Oggetto: [ID VIP 10728] - ISTANZA PER IL RILASCIO DEL PROVVEDIMENTO DI VIA AI SENSI DELL'ART. 23 DEL D.LGS. N. 152/2006, RELATIVA AL PROGETTO PER LA REALIZZAZIONE DI UN IMPIANTO EOLICO, COSTITUITO DA N. 14 AEROGENERATORI, DI POTENZA UNITARIA PARI A 7,2 MW, PER UNA POTENZA COMPLESSIVA DI 100,8 MW, UBICATI IN UN'AREA AGRICOLA NEI TERRITORI COMUNALI DI TARANTO (TA), LIZZANO (TA) E PULSANO (TA), INCLUSE LE OPERE DI CONNESSIONE ALLA RTN E UN SISTEMA DI ACCUMULO DI 30 MW, CHE INTERESSANO ANCHE I COMUNI DI TORRICELLA (TA), CAROSINO (TA), MONTEPARANO (TA), FRAGAGNANO (TA) E SAVA (TA).

PROPONENTE: SANTA CHIARA ENERGIA S.R.L.

## DELIBERAZIONE DEL CONSIGLIO COMUNALE ATTO N. 8 DEL 08/03/2024

**RELAZIONE CONTRARIETÀ**  
**ALLA REALIZZAZIONE DEL 2° PARCO EOLICO SANTA CHIARA ENERGIA SRL**  
**[ID VIP 10728]**

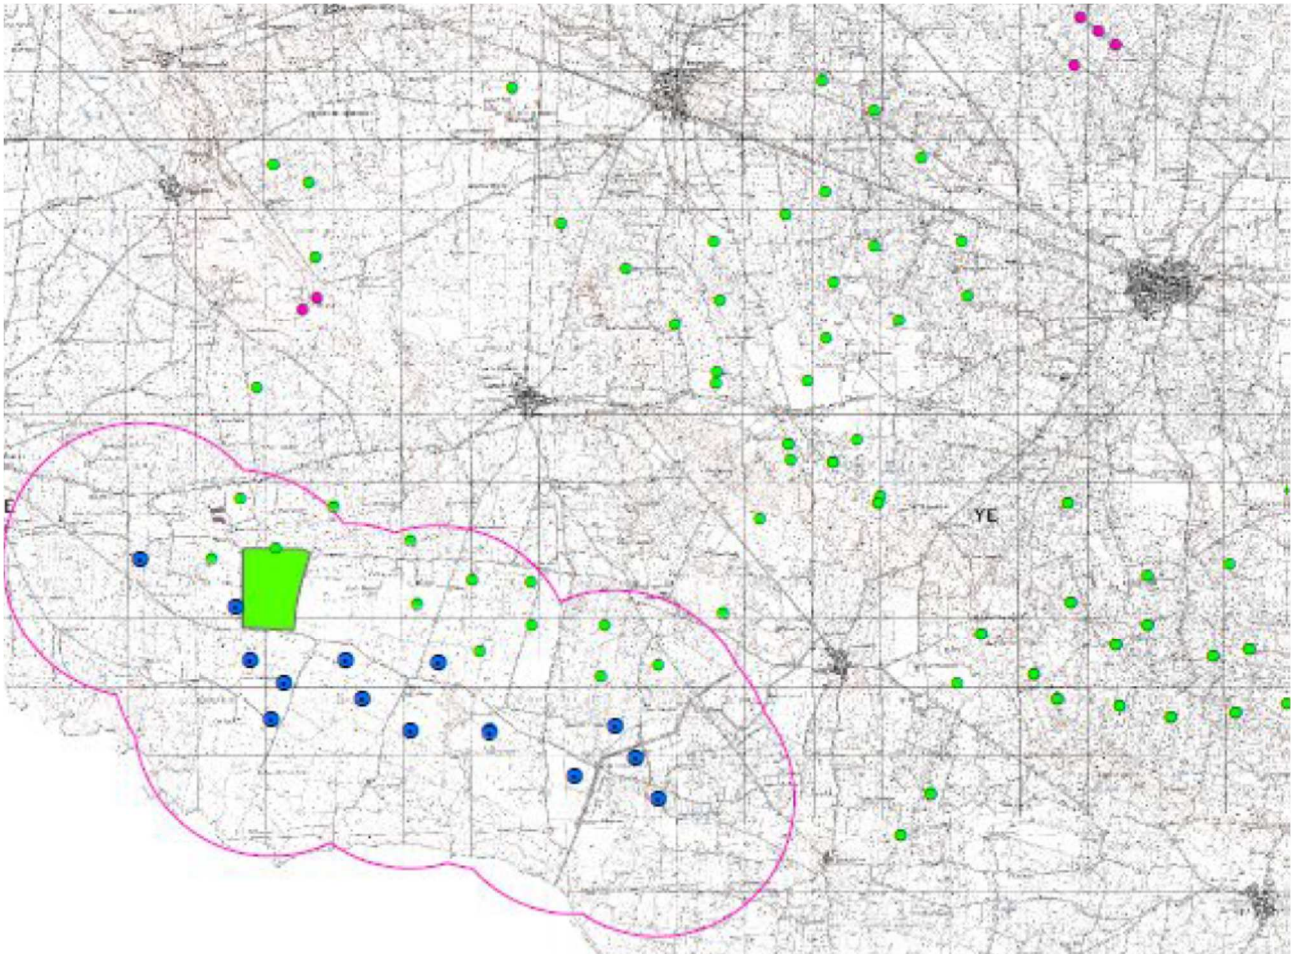
Il secondo progetto di Santa Chiara Energia srl (il primo volturato in favore di "Taranto san Martino srl") si inserisce in una vera e propria INVASIONE territoriale da parte delle società proponenti sul territorio dei comuni di Lizzano, pulsano, Taranto (isola amministrativa) Torricella, Sava e Maruggio come mostrato nella seguente figura:

È evidente che tutto ciò non può assolutamente trovare la disponibilità delle amministrazioni locali, delle popolazioni, delle associazioni, delle istituzioni, dei produttori e commercianti. Il territorio non potrà essere invaso dalla installazione selvaggia con oltre 80 mega torri eoliche a fronte delle attuali 6 esistenti!
